DIRECCIÓN DE NUEVAS CREACIONES

Asunto: Radicación: 12-76290- -8
Trámite: 2
Evento: 1
Actuación: 519
Oficio: 5467
Folios: 5

Título de la solicitud: “Objeto que comprende una región de su superficie adaptada para mostrar una pluralidad de imágenes”.

Fig. 1 del documento EP 0 650 853

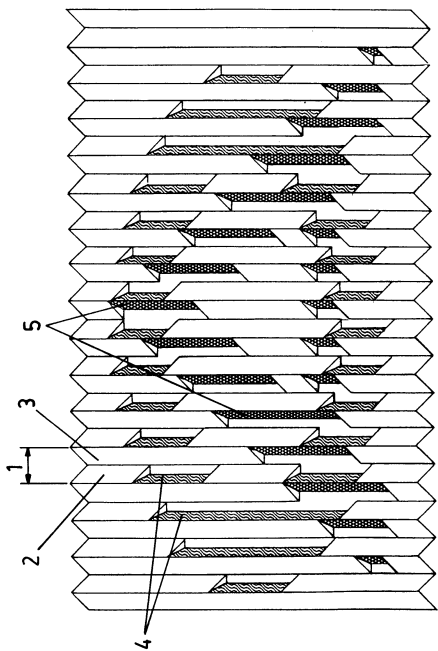
Características esenciales	D1
Un objeto que comprende una región de su superficie adaptada para mostrar una pluralidad de imágenes tal que cada imagen es observable por un usuario desde una dirección distinta, donde esta región plana comprende:	Un objeto (Fig. 1) que comprende una región de su superficie que se trata de un relieve formado por una malla de surcos paralelos, rectilíneos (1), y las paredes laterales (2) y (3) y muestran dos imágenes en diferentes direcciones, donde esta región plana comprende:
Una pluralidad de cavidades en bajorrelieve distribuidas de forma regular sobre la superficie de la región.	Los surcos (1) que aparecen en la Fig. 1 son cavidades en bajo relieve y tienen un campo común, es decir, se distribuyen regularmente.
Cada una de las cavidades muestra una pluralidad de facetas laterales, al menos una faceta por imagen, donde cada faceta está asociada o bien a un primer nivel de luminosidad o bien a un nivel de luminosidad distinto al primero.	Como se muestra en la Fig. 1, cada pared lateral (2) tiene regiones que son poco inclinadas y las regiones (4) que están fuertemente inclinadas (Col. 2, líneas 42 a 56). Estas diferentes regiones forman varias facetas laterales por la pared lateral (2). Lo mismo se aplica para las paredes laterales (3) que se dividen en varias facetas laterales por las regiones (5). Por lo tanto, los surcos/cavidades (1) de la Fig. 1 muestran una pluralidad de facetas laterales. Cada una de las paredes laterales izquierda (2) tiene varias caras en un ángulo de 50° y se enfrenta a aproximadamente 25° (Col. 2, línea 50 - Col. 3, línea 3) y por lo tanto varias facetas por imagen. Como se representa en la Fig. 1, las caras inclinadas empujadas 4 y 5 son oscuras, es decir, un primer nivel de luz, y las caras restantes son brillantes, es decir, un nivel de

Las facetas que determinan una imagen y están asociadas al primer nivel de luminosidad tienen la misma orientación e inclinación

respecto de la superficie donde se encuentra la cavidad; y, esta orientación es distinta a la orientación de las facetas de otra imagen distinta.	luz diferente. Todas las facetas (4) tienen la misma orientación e inclinación. La orientación de las caras (4) es diferente de la orientación de las caras (5), como es evidente por la Fig. 1 y la descripción correspondiente en la Col. 2 líneas 17 a 55.
---	--

De acuerdo con la tabla anterior, las características esenciales del objeto de la reivindicación 1 habían sido divulgadas previamente en el documento D1, por lo tanto, la materia reivindicada no es nueva.

- Reivindicaciones 2, 3 y 4: las facetas (4, 5) que determinan cada imagen y están asociadas a un nivel de luminosidad distinto al primero tienen una inclinación distinta respecto de la superficie donde se encuentra la cavidad (1) y tienen una textura distinta dando lugar a un grado de reflexión distinto al de las facetas asociadas a un primer nivel de luminosidad, una superficie de transición para enlazar con las facetas adyacentes de la misma cavidad (Col. 2 líneas 17 a 55; Fig. 1).

- Reivindicaciones 5 y 9: las cavidades (1) en bajorrelieve están formadas por facetas (2, 3) tales que, si estas facetas (2, 3) están asociadas al primer nivel de luminosidad, se corresponden con la cara de una pirámide cuya base cuadrada se sitúa en la superficie de la región y su vértice bajo dicha superficie (Col. 2 líneas 17 a 55; Fig. 1).
